**Dotyczy postępowania prowadzonego w trybie podstawowym na rozbudowę ul. Batorowskiej w Wysogotowie**

Informuję, że do specyfikacji warunków zamówienia w w/w postępowaniu wpłynęły zapytania. Działając na podstawie art. 284 ustawy Prawo zamówień publicznych poniżej przedstawiam treść pytań oraz udzielone przez Zamawiającego odpowiedzi.

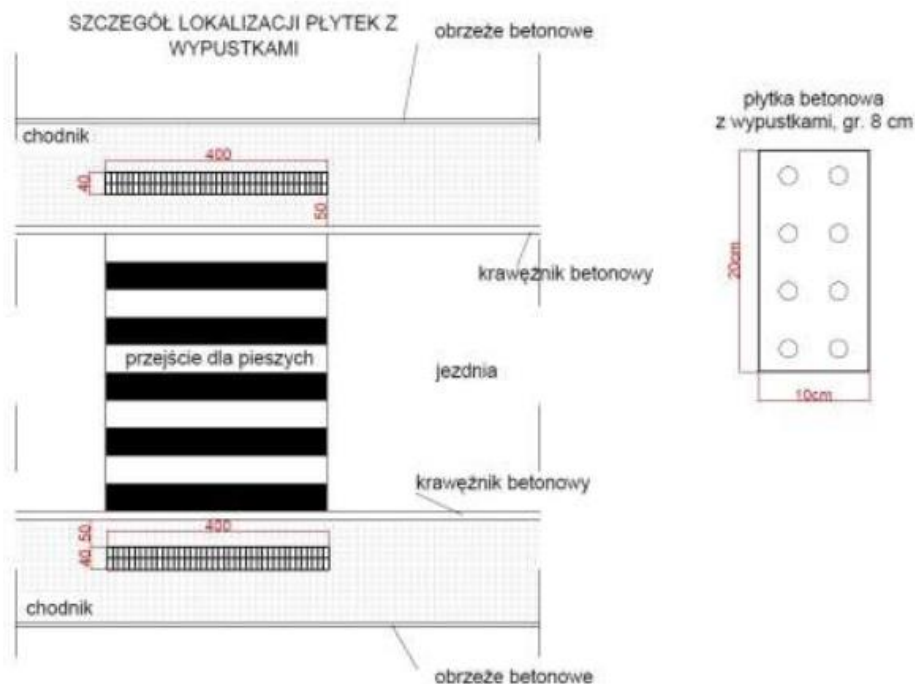
13. W punkcie 2.10 Opisu technicznego robót drogowych zawarta jest informacja, że grunt z wykopu ma zostać odwieziony na miejsce wskazane przez Inwestora. Prosimy o podanie informacji gdzie jest to miejsce i jaki jest do niego dojazd. Czy Wykonawca będzie ponosił koszty utylizacji?

Projektowana niweleta drogi przewidują, że roboty ziemne polegać będą na wykonaniu koryta pod warstwy konstrukcyjne nawierzchni jezdni, skrzyżowań i zjazdów, poboczy, chodników, a także wykonaniu nasypów i wykopów. **Grunt z wykopu należy odwieźć na miejsce składowania wskazane przez Inwestora.** Grunt potrzebny do wykonania nasypu należy dowieźć z dokopu.

**Odp.** Zgodnie z przedmiarem i kosztorysem grunt z wykopu należy odwieźć na składowisko Wykonawcy wraz z kosztami utylizacji (poz. 33).
